東海第二発電所 新規制基準への適合性に係る 主な変更点について

平成30年5月11日
日本原子力発電株式会社

説明項目

2.6.2 (2)有効性評価の条件

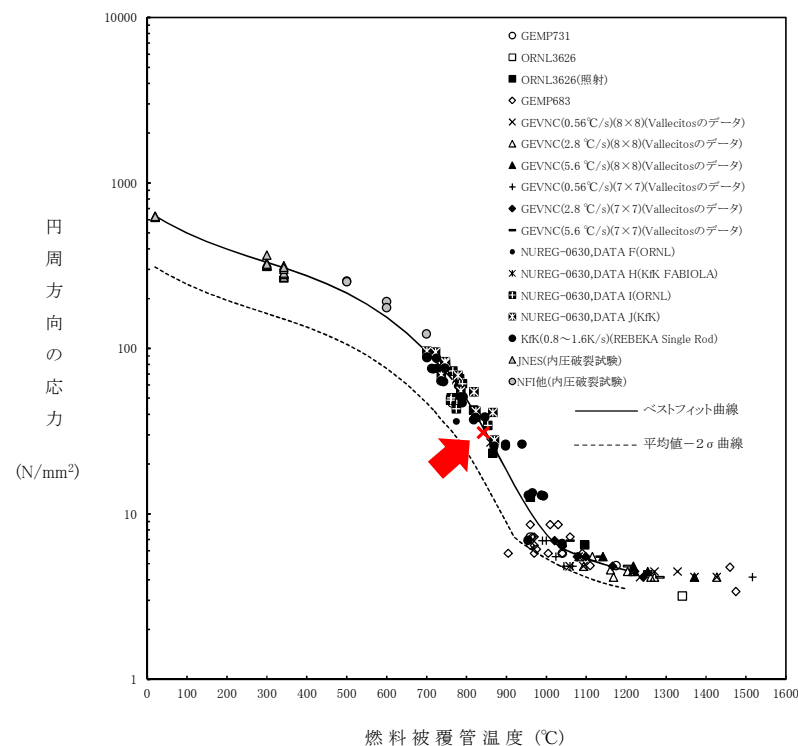
事故シーケンスグループ「LOCA時注水機能喪失」において、高压代替注水系に期待せずに対策の有効性を確認していることを明確にするため、事故条件(破断面積)設定の考え方を以下のとおり再整理した。

- ベースケースとして想定する破断面積; 約 3.7cm^2
 - ✓ 高压代替注水系に期待しない場合でも、原子炉減圧操作(低压代替注水系(常設)による原子炉注水)に一定の操作時間余裕が確保されていることを確認
- 感度解析として想定する破断面積; 約 9.5cm^2 (※)
 - ✓ 燃料被覆管の破裂発生防止が可能な破断面積の範囲を確認

(※) 一定の操作時間余裕を確保するためには高压代替注水系に期待することが必要

図 原子炉水位の推移

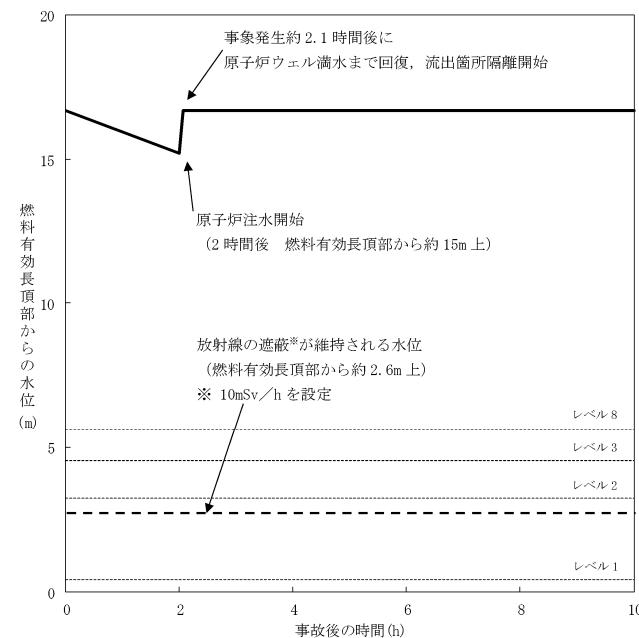
運転停止中の有効性評価における「原子炉冷却材の流出」について、評価対象とするプラント状態（以下「POS」という）を、以下のように変更した。

変更前: POS-A (RPV開放工程開始～原子炉ウェル水張り完了)

変更後: POS-B (原子炉ウェル水張り完了～原子炉ウェル水抜き開始)

- ・変更前に評価対象としていたPOS-Aは、通常運転水位の期間においては警報や緩和設備の自動起動に期待できることや、原子炉ウェル水張り実施中においては既に原子炉注水を開始していることより、事象発生後、速やかな原子炉水位の回復が可能である。
- ・このため、警報や緩和設備の自動起動に期待できず、原子炉ウェルの水張りが完了しているPOS-Bを評価対象とすることとした。

- ・原子炉冷却材流出の発生後、中央制御室の巡視により事象を認知し、事象発生2時間後に残留熱除去系（低圧注水系）による原子炉注水を開始する。その結果、右図のとおり燃料有効長頂部の冠水、必要な放射線の遮蔽は維持されており、評価条件の変更による評価項目への影響がないことを確認した。
- ・なお、POS-Aについては「5.3.3 評価条件の不確かさの影響評価」における不確かさの影響項目として評価結果を記載。

図1 手順のフロー図

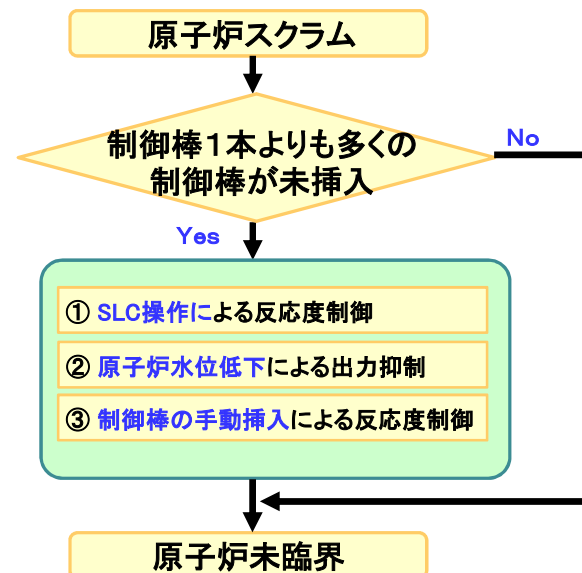
- 原子炉スクラム時にATWS※1が発生した場合、原子炉出力が3%※2の確認をもって、反応度抑制対応の操作を判断する手順としていたが、当判断は行わず、スクラムの成否の確認をもって判断する手順に変更する。

- 原子炉出力3%未満では原子炉の出力が低いため、制御棒の手動挿入で反応度抑制の対応を行う手順としていたが、原子炉出力が3%未満でも制御棒が手動挿入できない場合や不安定な出力振動の検知を判断した場合には、SLCを即時に注入する必要があるため、サプレッション・プール水温度や原子炉出力に依存しない手順に変更した。
- 全制御棒全挿入又は「02」ポジションとならない場合としていた判断基準を、停止余裕検査で認められた本数を超える制御棒が挿入されていない場合とし、判断基準をより明確化した。

図1 現場手動操作による原子炉隔離時冷却系起動 概要図

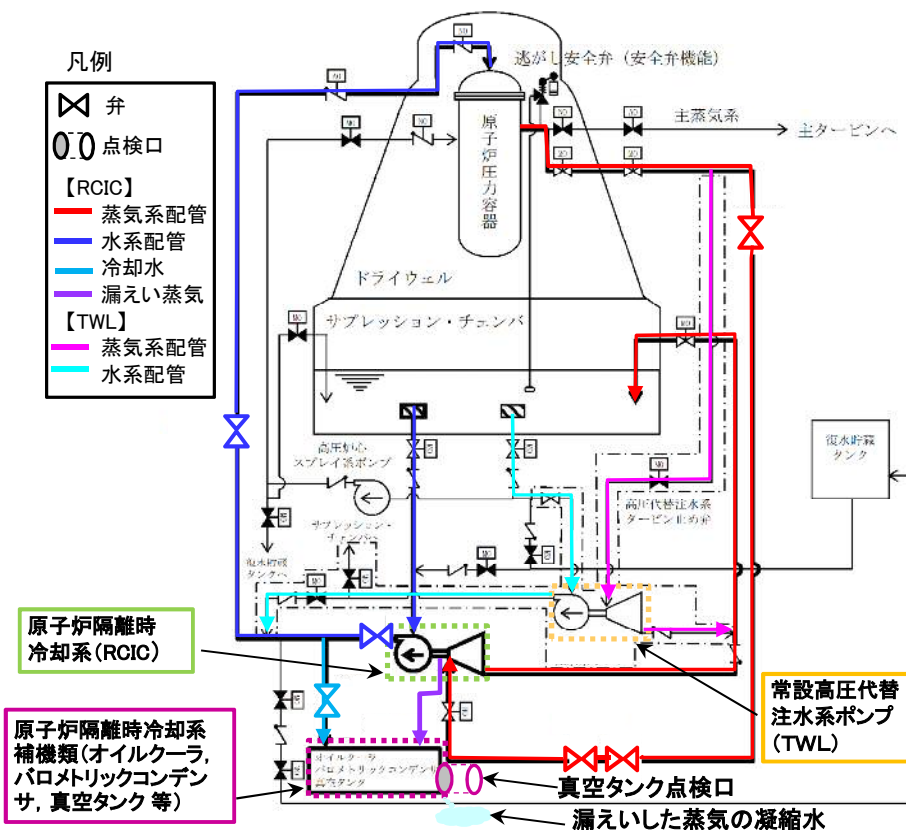
- 原子力圧力バウンダリ高圧時の注水手段の多様性を考慮して、原子炉隔離時冷却系(以下「RCIC」という。)の現場手動起動の手順を追加する。

- 従来は、RCICの運転により発生する蒸気の凝縮水の排水をしなければ、RCICの長期の運転は望めなかったことから、高圧代替注入系(常設高圧代替注水系ポンプ、以下「TWL」という。)による注水としてきたが、今回、排水手段を整備することで多様性を向上させるため手順を追加する。

図2 対応手段選択フローチャート

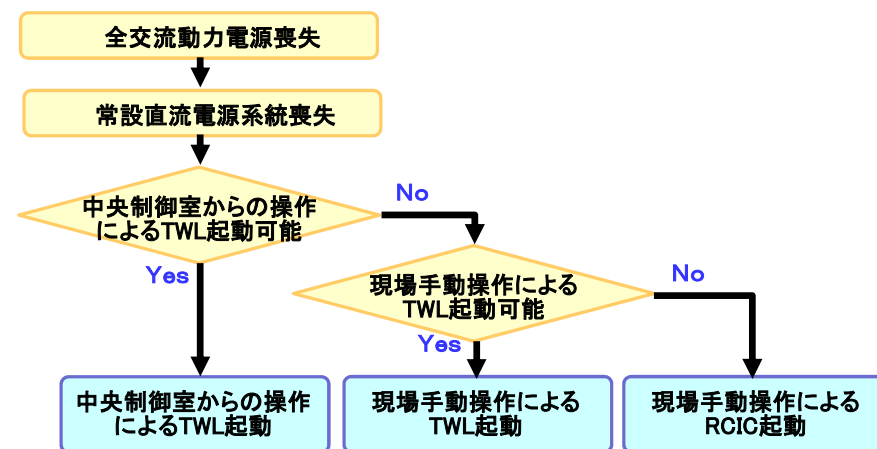
従って、現場操作の容易性及び確実性を考慮し、TWLの現場手動を優先する。

(開放する) 図2 現場手動操作による原子炉隔離時冷却系起動(排水処理) 概要図

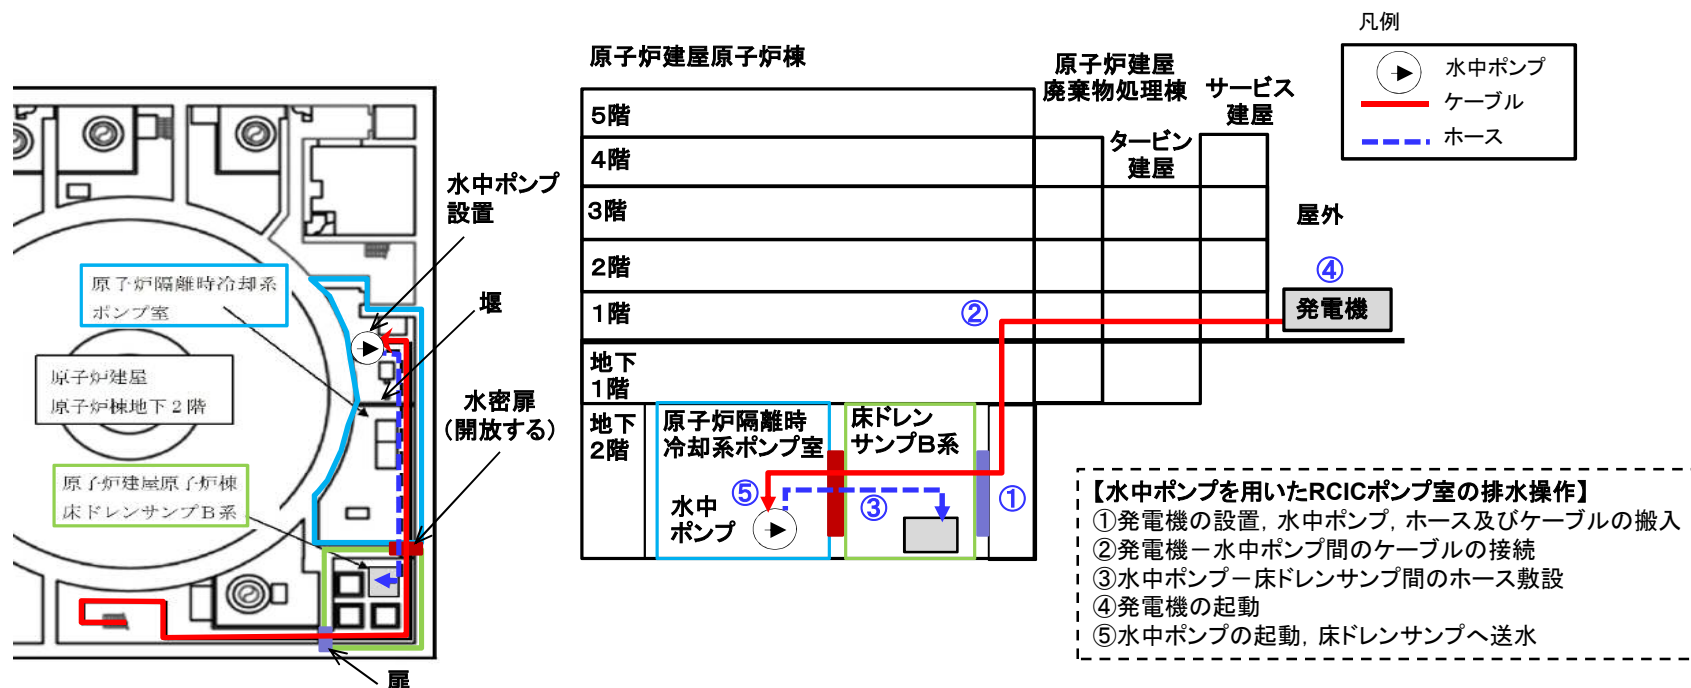
- 今回の検討において、RCICの長期運転継続のために、RCICポンプ室に水中ポンプ※1の設置及びケーブル※1の敷設をすることにより、発生する蒸気の凝縮水や冷却水を床ドレンサンプに排水することができることを確認した。

※1 有効性評価の全交流動力電源喪失(TBP)において要求される可搬型設備を用いた注水の開始時間は約3時間であり、RCICは排水設備を考慮しない場合でも4～5時間の運転は可能であるから、水中ポンプ及びケーブルは自主設備とする。

非常用窒素供給系及び非常用逃がし安全弁駆動系概要図

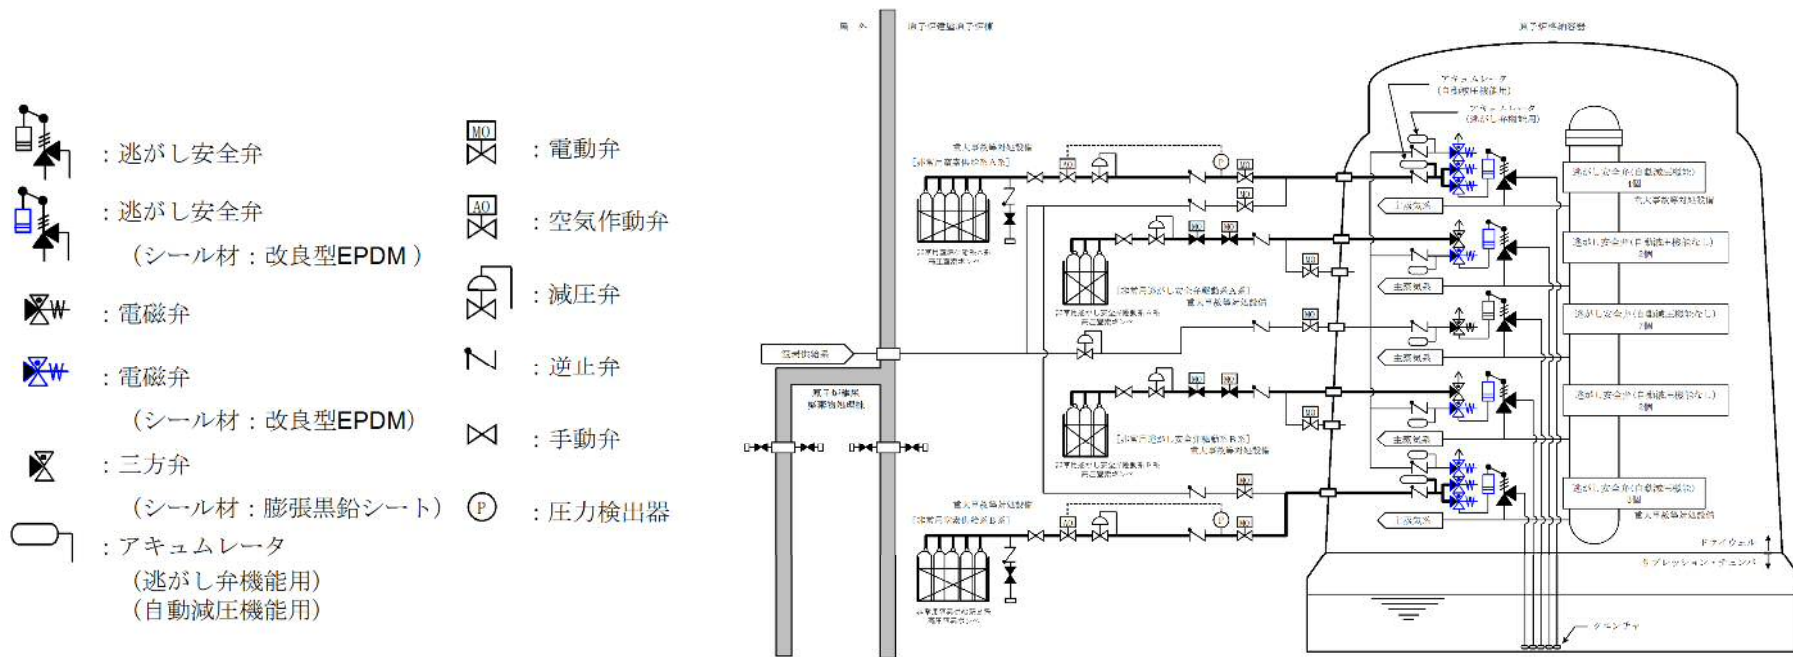
非常用窒素供給系及び非常用逃がし安全弁駆動系の窒素を供給する際の流路となる箇所を改良型EPDM材※1に変更する。

- ① SRV(自動減圧機能)7個のシリンダーピストン及び電磁弁のシール材を改良型EPDM材に変更
- ② 非常用逃がし安全弁駆動系に接続するSRV(逃がし弁機能)4個のシリンダーピストン及び電磁弁のシール材を改良型EPDM材に変更

【SRV用電磁弁概要図】

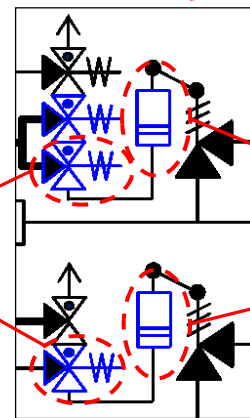
- ・摺動部以外を改良型EPDM材でシール

- ・シリンダーピストン開状態時にバウンダリとなる箇所を改良型EPDM材でシール
- ・ピストンリングが破損した場合においてもシール性能が維持することが可能な設計

図1 床ドレンサンプ概要図

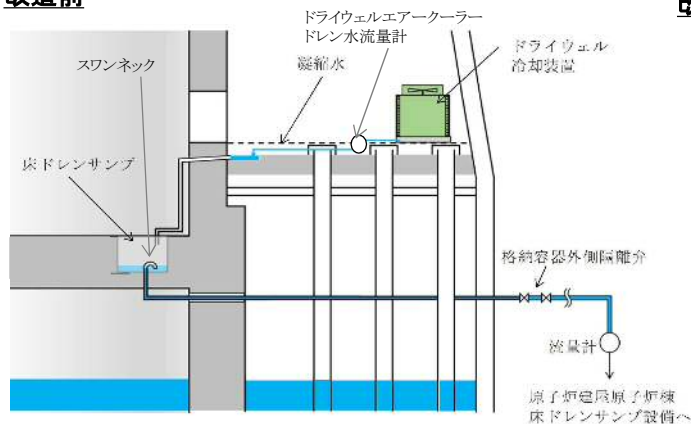
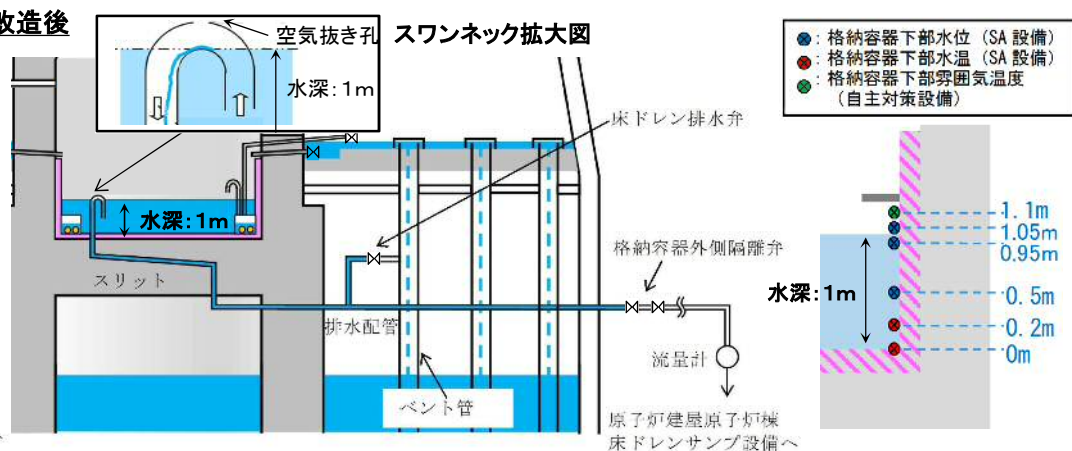
- ペDESTAL部床ドレン系を、溶融炉心・コンクリート相互作用及び水蒸気爆発によるペDESTAL構造への影響緩和のため改造するため、原子炉施設保安規定で定める原子炉冷却材の漏えい率の管理を明確化する。

- ペDESTAL部床ドレン系の設計は以下の通りとする。
 - 溶融炉心・コンクリート相互作用及び水蒸気爆発によるペDESTAL構造への影響緩和のため、ペDESTALの水位を1mとする。
 - ペDESTAL内床ドレンサンプはドライウェル内ガス冷却装置から発生し連続して流入する凝縮水※1及び漏えい位置を特定できない格納容器内の漏えい水が発生した場合に、同サンプへ流入する設計とする。
 - ペDESTAL内床ドレンサンプの水位は、同サンプから排水される排水管※2の入口(スワンネック)高さが床面から1mに設定されており、常時1mの水位が保てる設計とする。また、同サンプの水位が1mを保っていることを水位表示で確認することができる設計とする。
- ペDESTAL部床ドレンサンプの流入水は、スワンネックから格納容器床ドレン流量計を介して全量排水されることから、原子炉建屋原子炉棟床ドレンサンプ設備への排水を流量計で確認することができるため、原子炉施設保安規定に規定する原子炉冷却材の漏えい率の管理は現状と変わらない。

図1 単線結線図

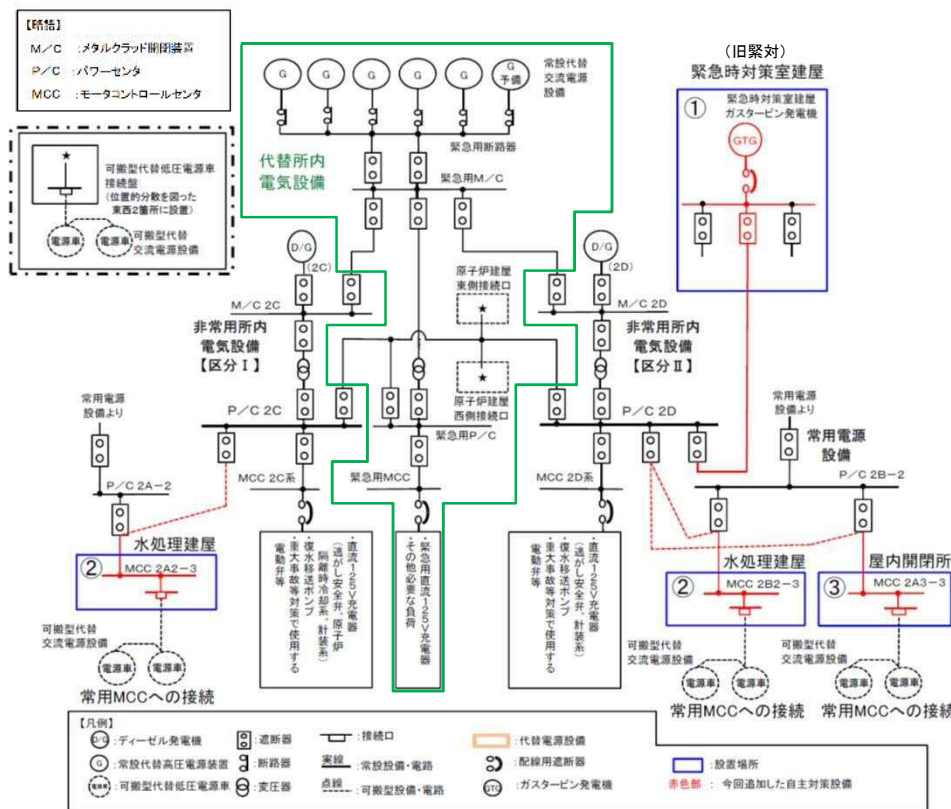
東海第二発電所が単独号機であることを考慮し、常設代替高圧電源装置の予備発電機確保、単独で重大事故等への対応が可能な代替所内電気設備の構成及び専用の緊急用125V系蓄電池の設置など、電源供給の信頼性に配慮した設計としているが、更なる電源供給の信頼性向上の観点から、新たに電源供給手段を追加することとした。

- ① 緊急時対策室建屋ガスタービン発電機を用いた非常用所内電気設備への給電
- ② 可搬型代替低圧電源車を用いた常用MCC(水処理建屋)を介した非常用所内電気設備への給電
- ③ 可搬型代替低圧電源車を用いた常用MCC(屋内開閉所)を介した非常用所内電気設備への給電

図1 東海第二発電所 単線結線図

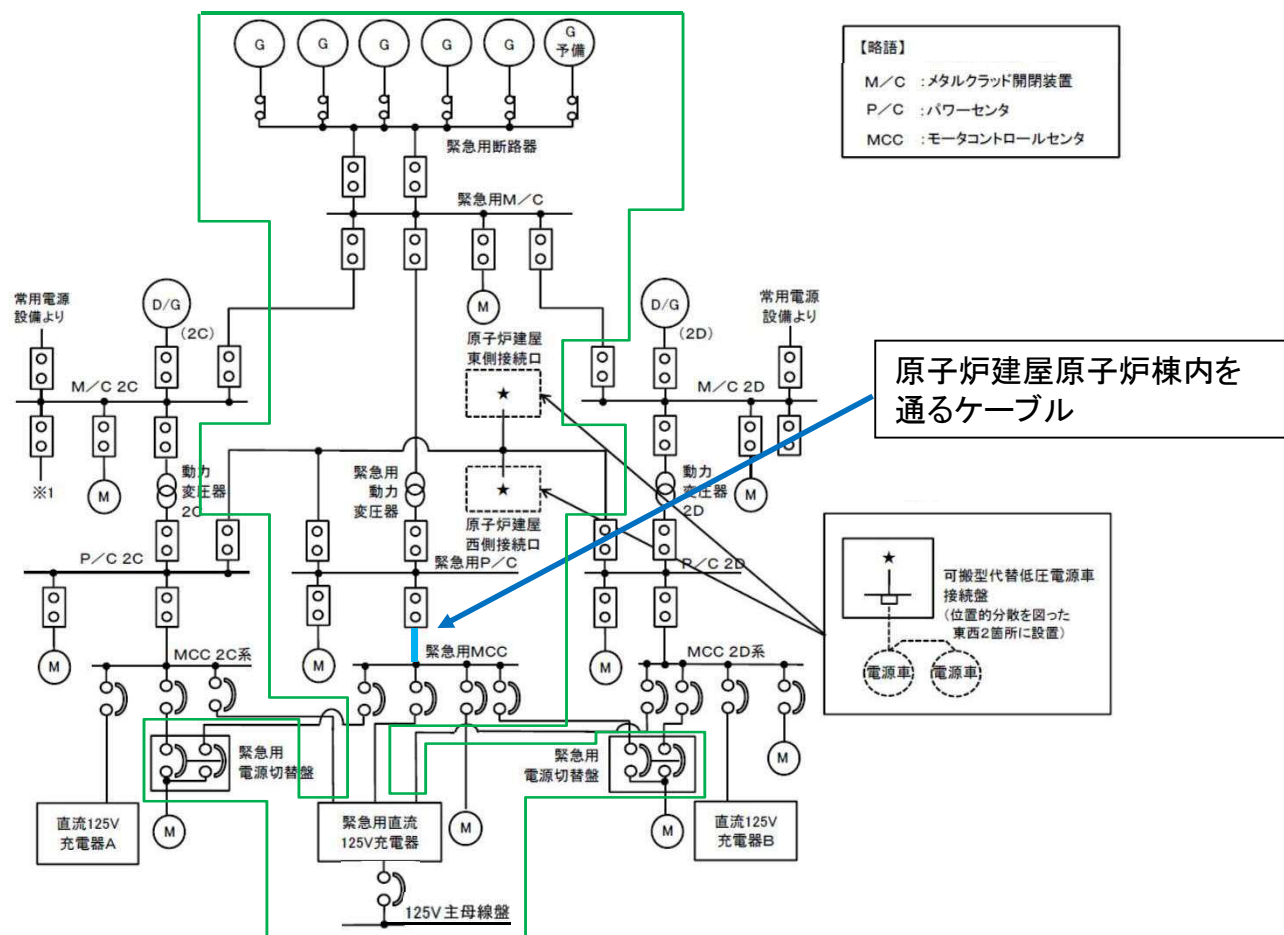
共通要因によって設計基準事故対処設備の安全機能と同時にその機能が損なわれるおそれがないよう、既設の配置やエリアの環境等の特性を踏まえ、新設する代替交流電源設備用ケーブルは異なる安全区分間をまたぐことのない布設ルートとする。

排気筒モニタ, 廃棄物処理建屋排気モニタ及び雑固体減容処理設備排水モニタ 共用範囲図

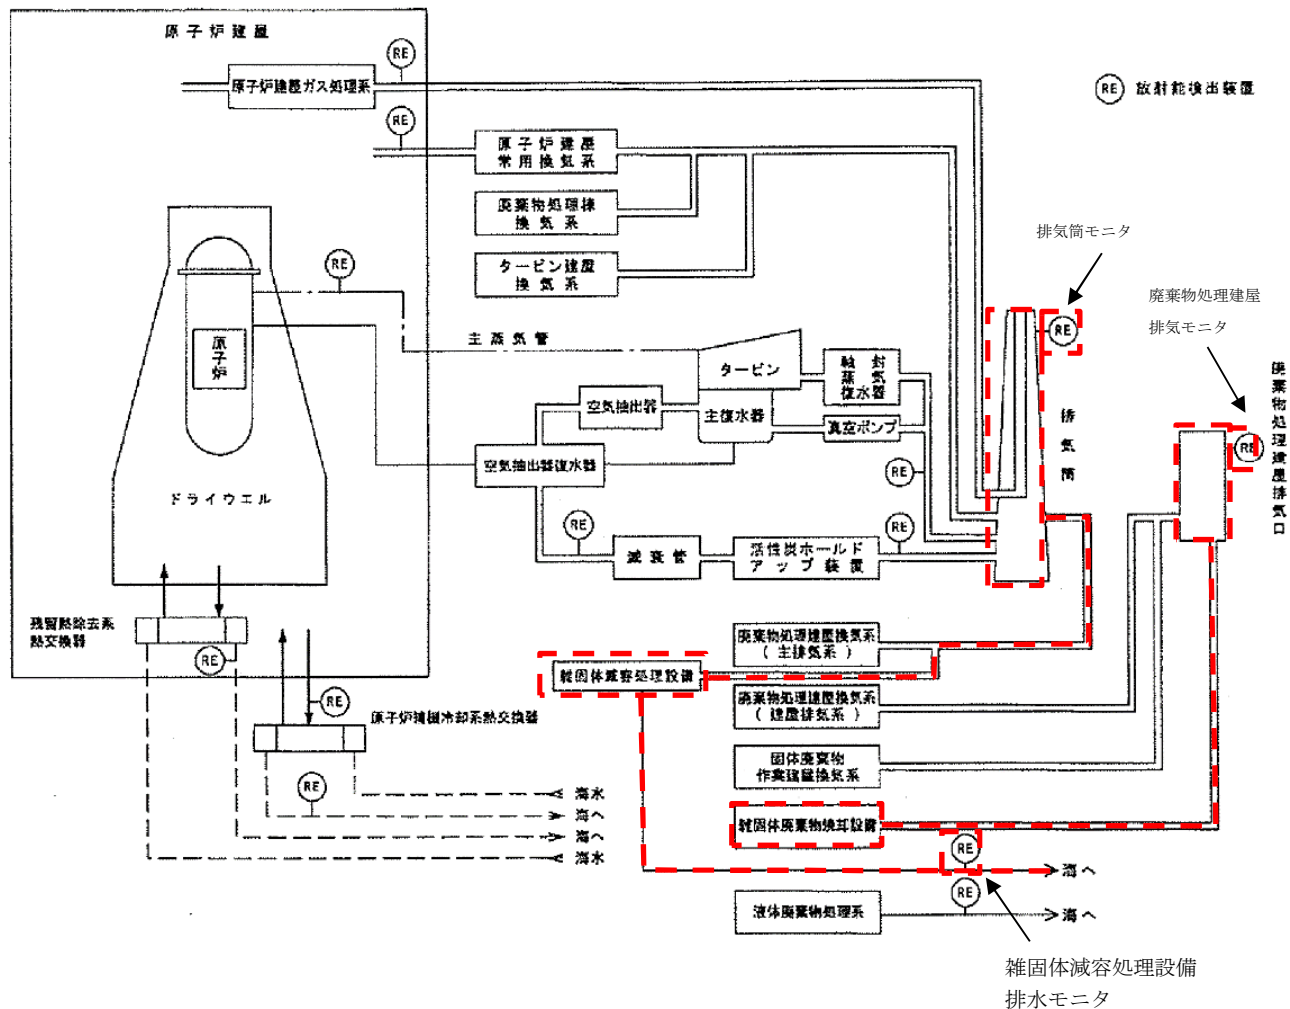
東海発電所との共用設備については、第540回審査会合において基準適合性を説明しているところであるが、既設の雑固体減容処理設備及び雑固体廃棄物焼却設備の流路に係る以下の設備についても共用していることを明確化する。これらの設備については、既存の設置許可申請書において東海発電所と共用することが許可されていたものであるが、共用設備としての識別が不十分であったものである。

- ・液体廃棄物処理系設備のうち、排ガス洗浄廃液処理系及び復水器冷却水放水路
- ・気体廃棄物処理系設備のうち、排気筒及び廃棄物処理建屋排気筒
- ・放射線管理施設のうち排気筒モニタ、廃棄物処理建屋排気モニタ及び雑固体減容処理設備排水モニタ
